Valutazione Ambientale Strutturale (VAS) n. 46099/08-08-2024  
Valutazione di Impatto Ambientale (VIA) - art. 24 co. 3 D Lgs. 152/2006 e s.m.i.

**ID: Codice procedura (ID\_VIP/ID\_MATTM): 12691**

**"Progetto di un impianto eolico denominato "Pitigliano" ubicato nei comuni di  
(GR) e Sorano (GR) costituito da 20 (venti) aerogeneratori di potenza non  
MW per un totale di 140,0 MW con relative opere connesse ed inf  
indispensabili"**

**Immagine 3. Cumulo di una parte di impianti eolici, fotovoltaici e geotermici industriali in progettazione ed esistenti intorno all’eolico industriale “Pitigliano”.**

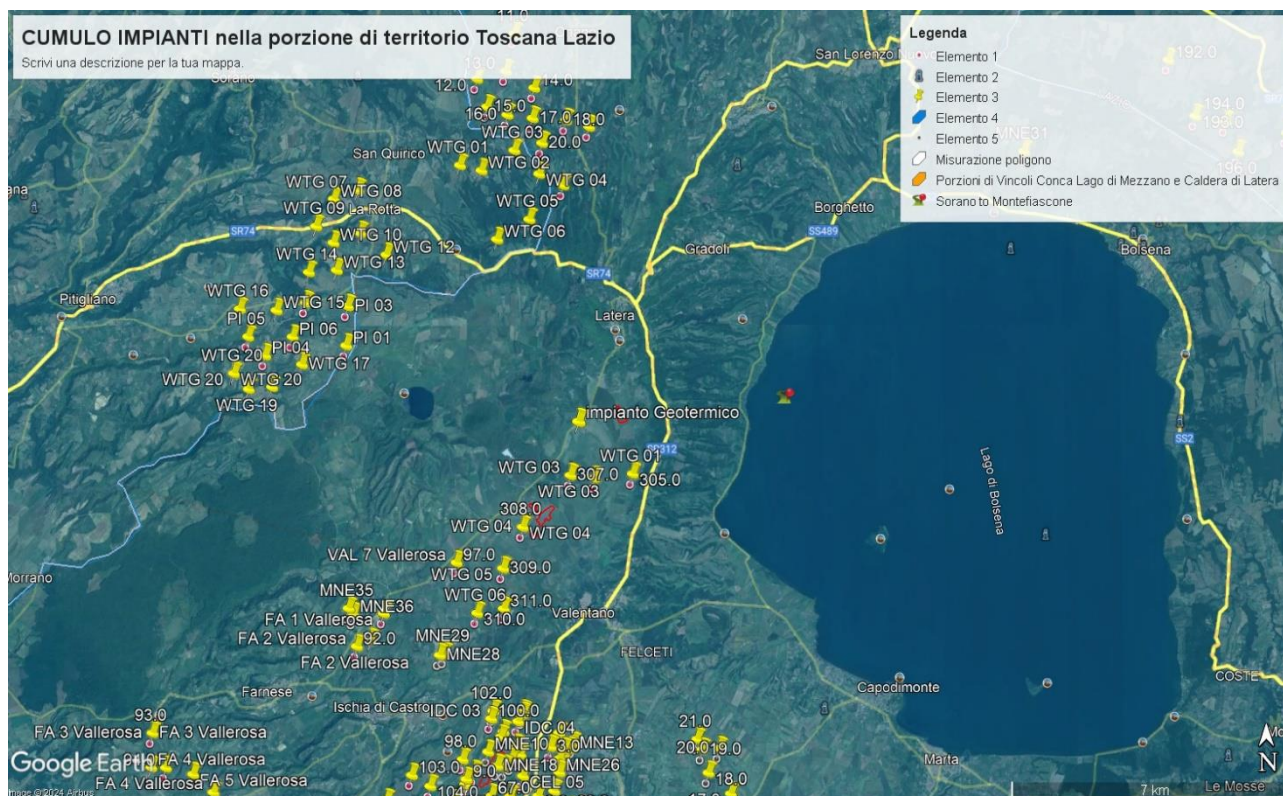
Tornando alle Linee guida nazionali, l’allegato IV dedica il paragrafo 3 agli impatti visivi e quelli sui Beni Culturali, Paesaggistici, Naturalistici e Culturali, dove viene detto che la valutazione dell’impatto visivo dovrà essere effettuata tenendo conto “**degli elementi caratterizzanti e qualificanti il paesaggio, effettuata alle diverse scale di studio (vasta, intermedia e di dettaglio...**”. Le analisi debbono non solo definire l’area di visibilità dell’impianto eolico industriale, **ma anche il modo in cui l’impianto viene percepito all’interno del bacino visivo**. Le analisi visive debbono inoltre tener in opportuna considerazione **gli effetti cumulativi derivanti dalla compresenza di più impianti**”. Nella Relazione Paesaggistica e nello Studio di Impatto Ambientale prodotte dalla proponente come già evidenziato è stato ignorato il vincolo paesaggistico di notevole interesse pubblico ex articolo 136 del Codice dei

Beni Culturali “*Ambito paesaggistico, geologico e geomorfologico dell’orlo della caldera di Latera ...*” Non vengono nemmeno citati gli impianti eolici in progetto al MASE, il “Rempillo” (6 aerogeneratori) e un altro in verifica amministrativa di 14 aerogeneratori e 72, 6 MW. Ad oggi nei territori di Pitigliano, Sorano e in quello limitrofo potenzialmente potrebbero essere insediati 40 aerogeneratori alti 200 metri e larghi 170. Ma la proponente non cita neanche altri impianti che creerebbero il cumulo e quindi maggiore impatto. Infatti, sul territorio della “Città del Tufo” (Sorano e Pitigliano) impatterebbero anche l’impianto eolico “Montarzo” di Onano con 13 aerogeneratori con le dimensioni ricordate, l’altro eolico industriale nel territorio di Valentano con sette aerogeneratori (stesse dimensioni), gli impianti di Farnese con un minieolico di 3 Torri alte 60 metri già installate in località Poggio del Crognolo e l’impianto eolico industriale “Vallerosa” (7 aerogeneratori alti 200 metri e larghi 158 metri) in procedura VIA presso la Regione Lazio. Inoltre, altri impianti del minieolico già presenti a Valentano, Cellere e Piansano e due progetti eolici industriali con le stesse dimensioni (200 m x 170 m) nel Comune di Ischia di Castro. La valutazione del cumulo non prende neanche in considerazione gli impianti industriali di fotovoltaico e agrivoltaico in progetto a Farnese, Valentano, Ischia di Castro, Cellere. L’impianto geotermico in procedura Via al MASE, progettato nella Caldera di Latera. Quindi è stata effettuata una valutazione del potenziale impatto cumulativo non veritiera a dispetto di quanto affermato dalla proponente che sostiene di aver preso in considerazione uno spazio di 10 km intorno al suo impianto per gli impatti che si creerebbero.

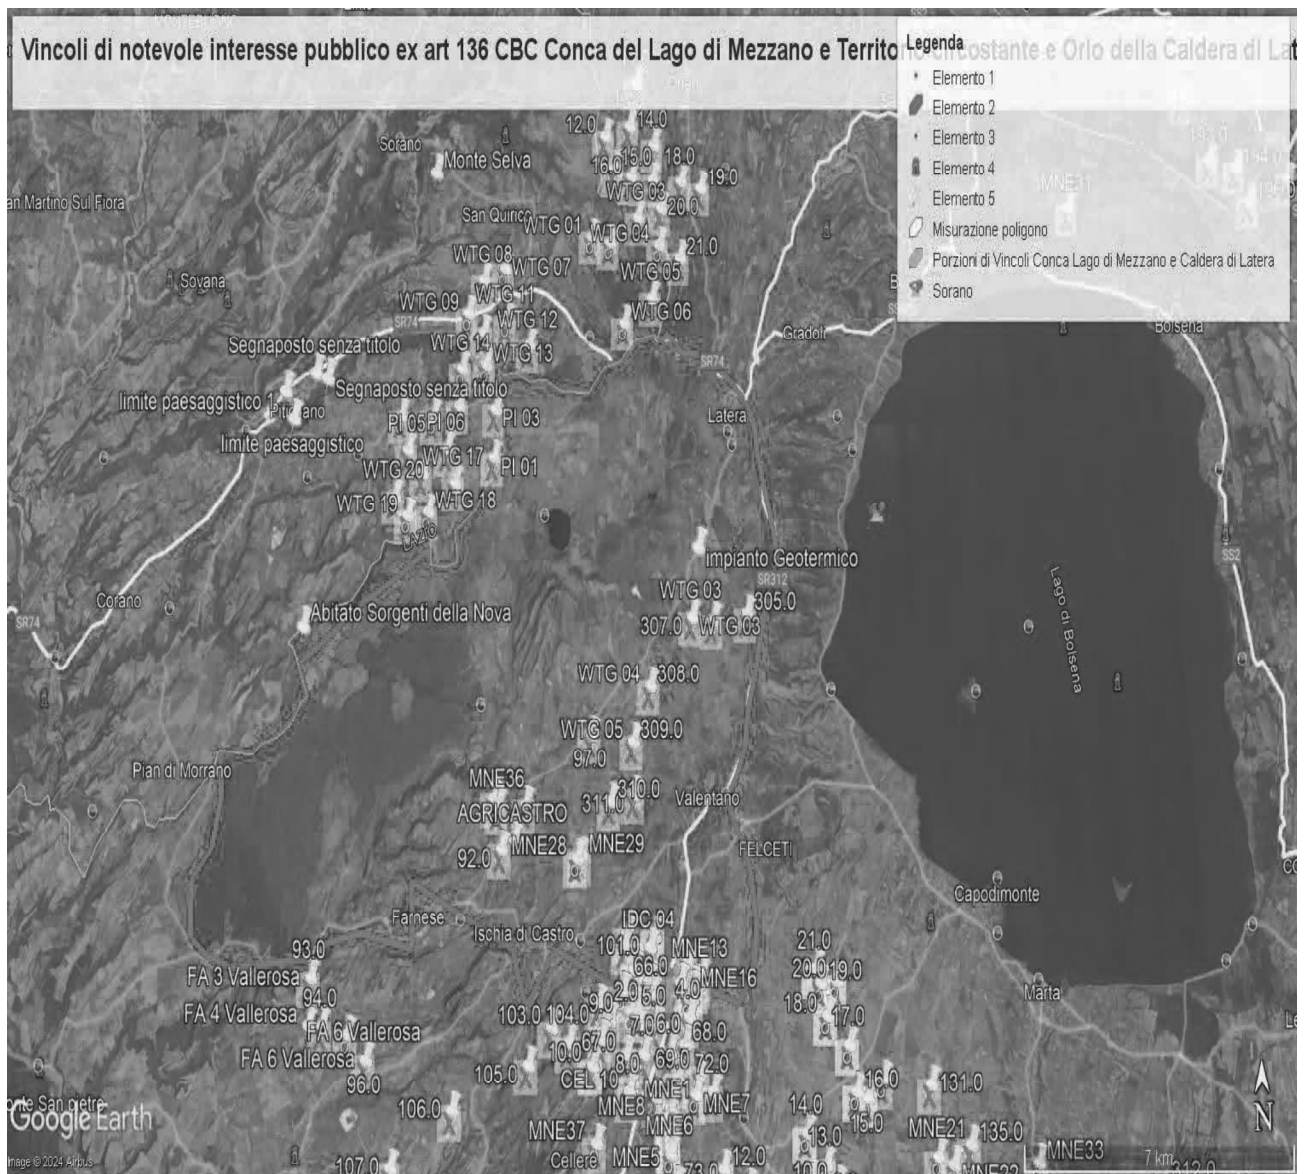
Come è illustrato nell'immagine si ribadisce che l'impianto industriale "Pitigliano" ricade completamente all'interno delle fasce di rispetto dei due vincoli di notevole

interesse pubblico e lambisce quelle di un terzo vincolo e quindi come affermato dal Consiglio di Stato nelle sentenze citate, l'impianto è insediato in area non idonea ai sensi dell'art. 20 comma 8 lettera c quater del D.Lgs. n. 199/2021 e ss.mm.ii al contrario di quanto sostiene la proponente.

**IMMAGINE n. 2** Impianto eolico industriale “Pitigliano” e distanze aerogeneratori dai Vincoli della Conca del Lago di Mezzano...

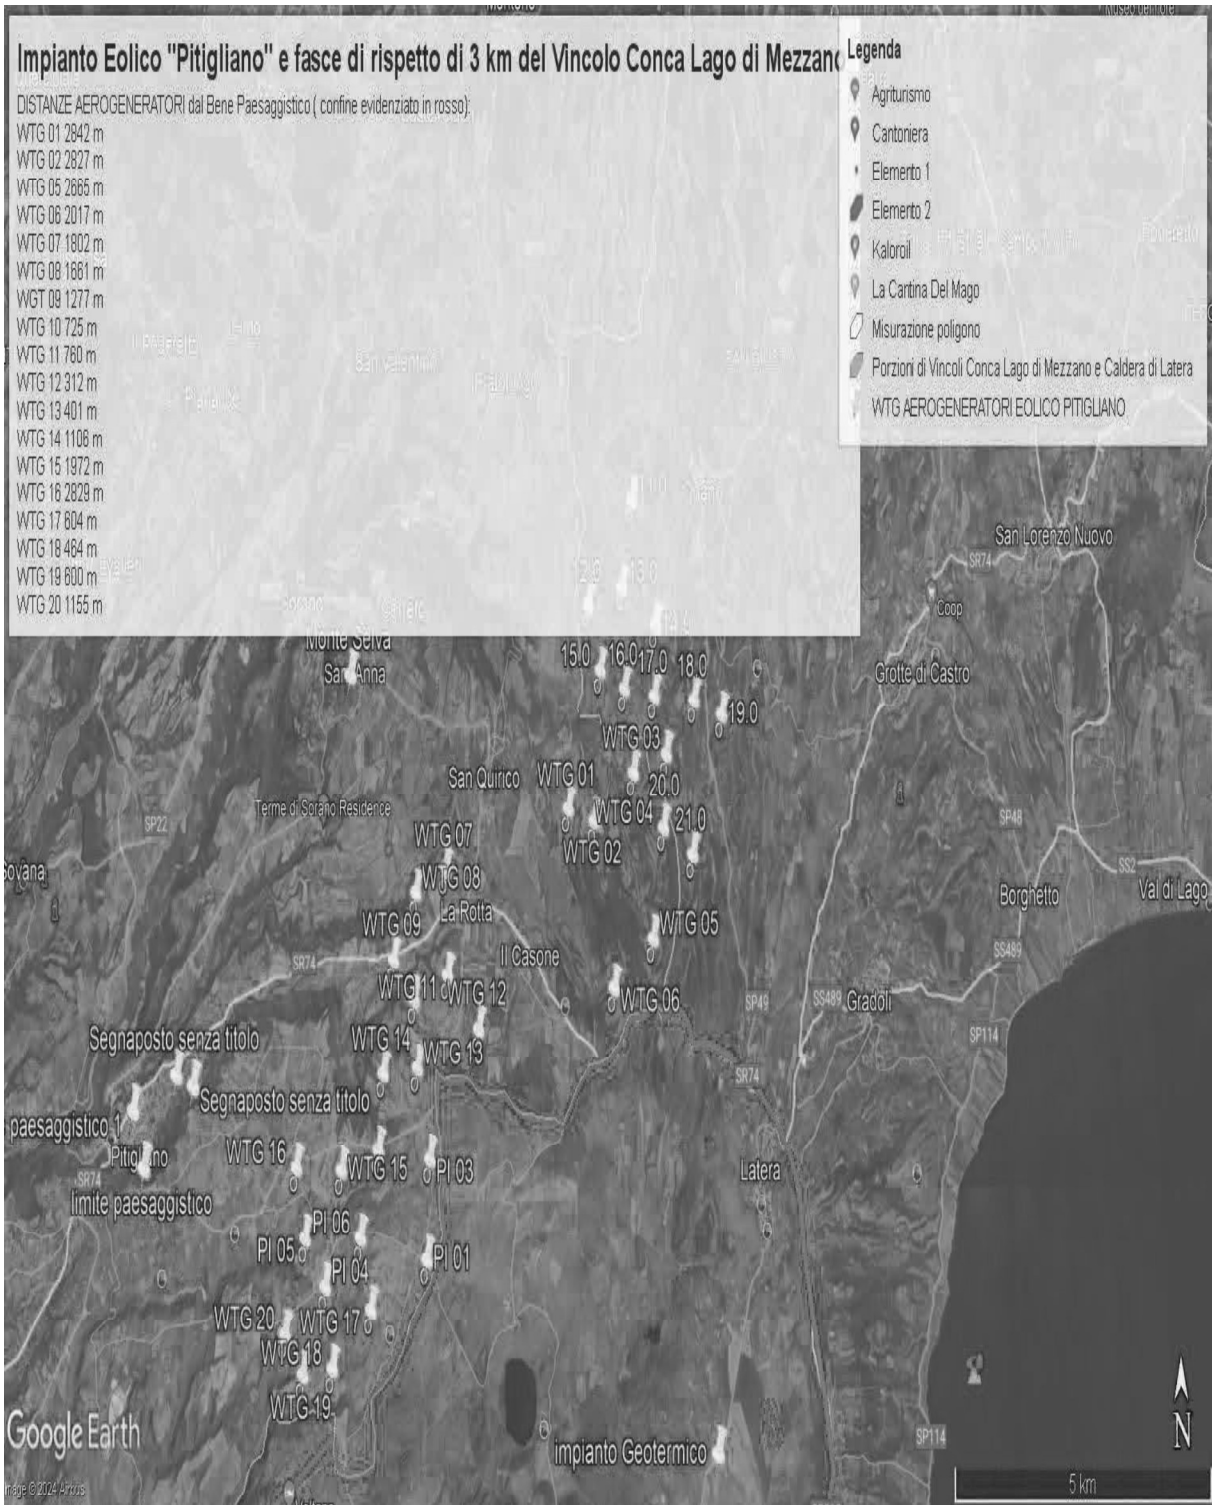
ma nelle sue immediate vicinanze ( a soli 100 metri i primi due aerogeneratori) oltre ad impattare sul territorio e sulle economie di cinque Comuni del Lazio (Farnese, Onano, Latera, Valentano, Grotte di Castro e Gradoli ) si trova nelle fasce di rispetto dei Beni di notevole interesse pubblico come si è evidenziate nelle Osservazioni precedenti e crea degli impatti negativi anche sui beni naturalistici come verrà dettagliato nell'Osservazione relativa alla Vinca. Inoltre, andrebbe a sommarsi al già enorme cumulo di impianti eolici e fotovoltaici e geotermici che creano una elevata criticità ambientale nella provincia di Viterbo e interferiscono anche con il territorio toscano come si può vedere dalle varie immagini dell'Allegato n. 1.
